2020년 구미도시기본계획 변경(안)

공원·녹지계획 일부 조정에 대한 의견제시

2. 2020년 구미도시기본계획 변경(안) 공원·녹지계획 조정 내용

<공원·녹지 계획도>

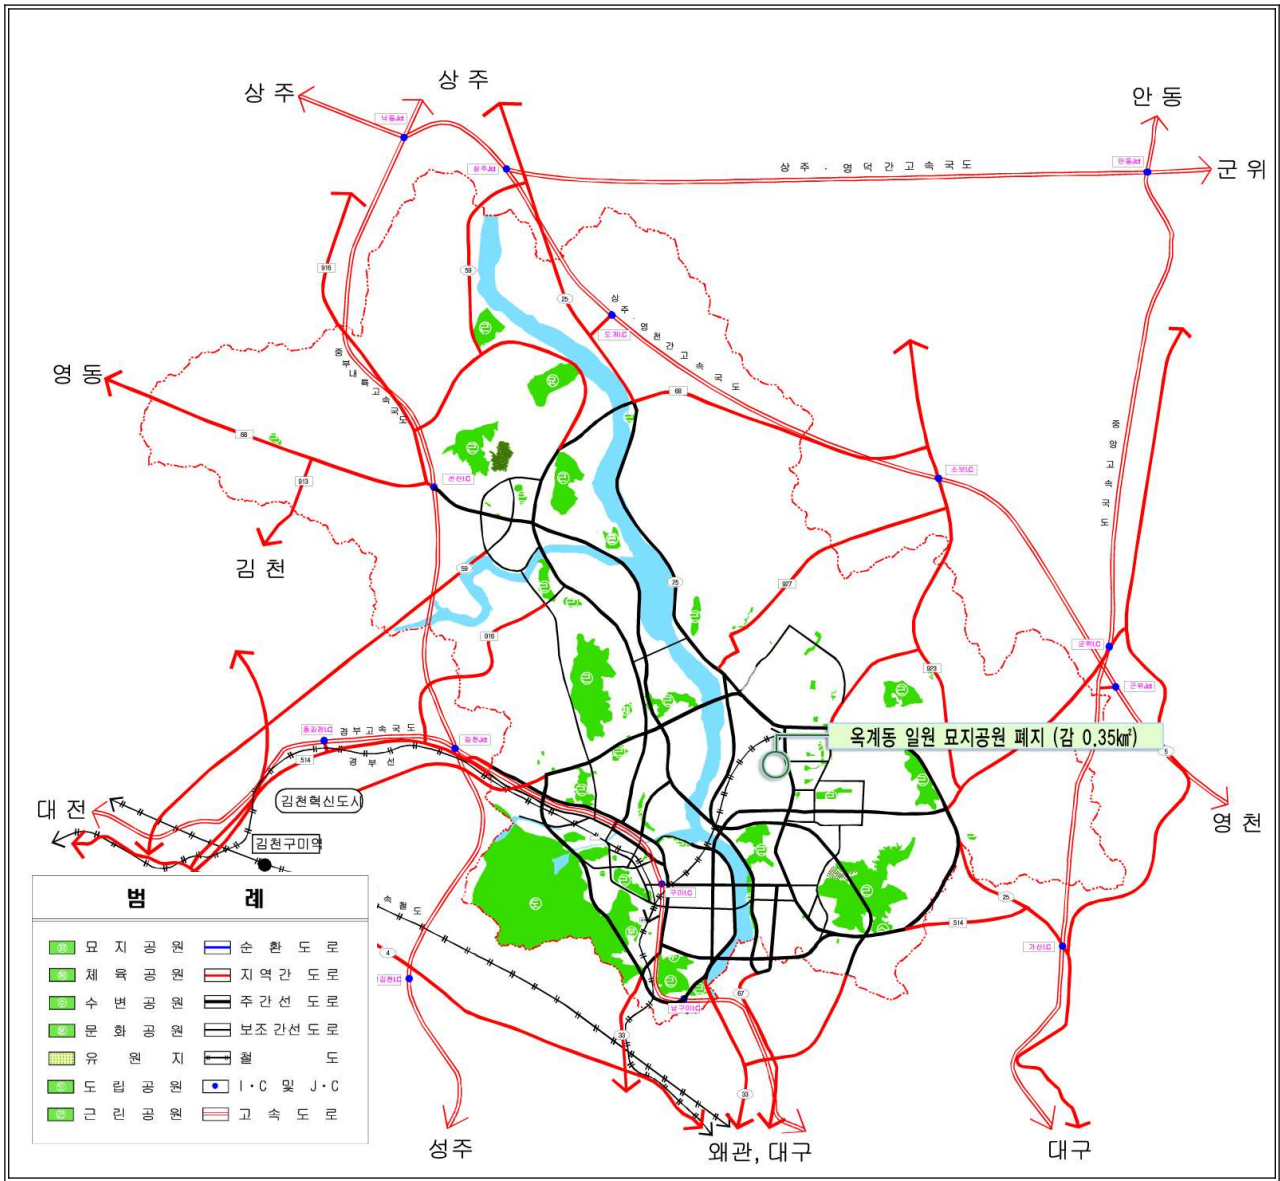
○ 옥계묘지공원 1개소 폐지

- 위 치 : 구미시 옥계동 산7 일원
- 면 적 : 0.350km²
- 2012년 장사시설 수급종합계획(보건복지부)의 기본방향(신규설치 및 확장은 제한)에 따라 공설묘지 확장계획이 없으며,
- 2011년 구미종합장사시설 건립 기본계획에 따라 화장장 신설이 예정으로 현 옥계묘지공원 조성의 필요성이 현저히 저하됨을 고려하여 도시기본계획 변경 대상(10만m² 이상 공원)인 옥계묘지공원 조정

□ 도시기본계획 구상도

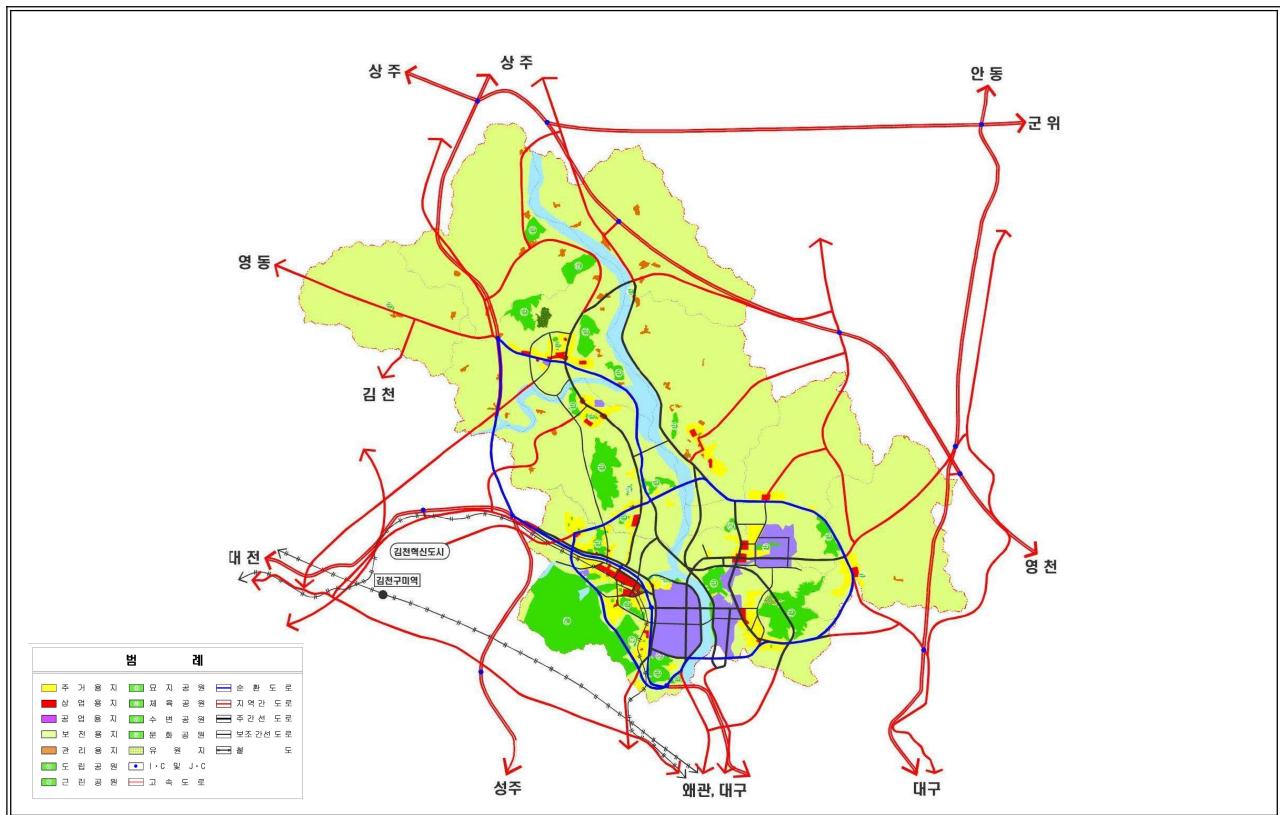
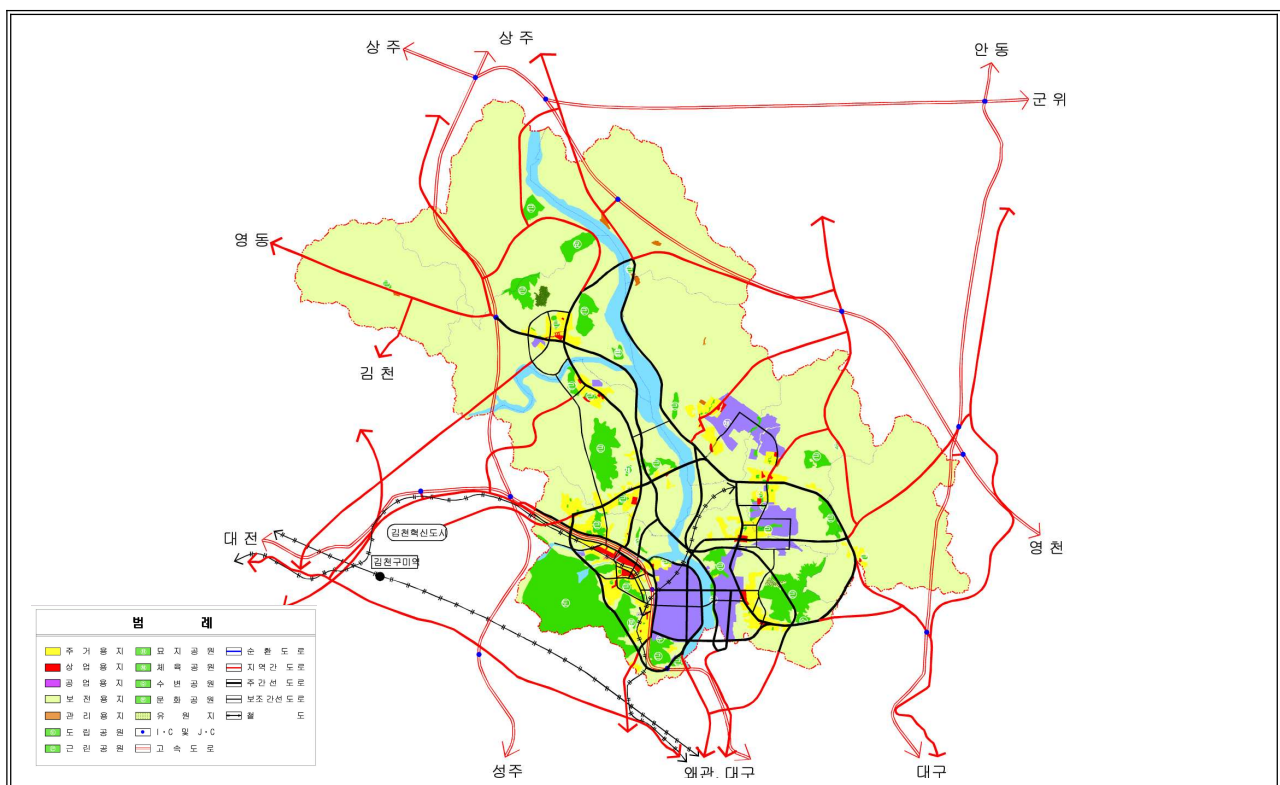
<도시기본계획 구상도(기정)>

<도시기본계획 구상도(변경)>
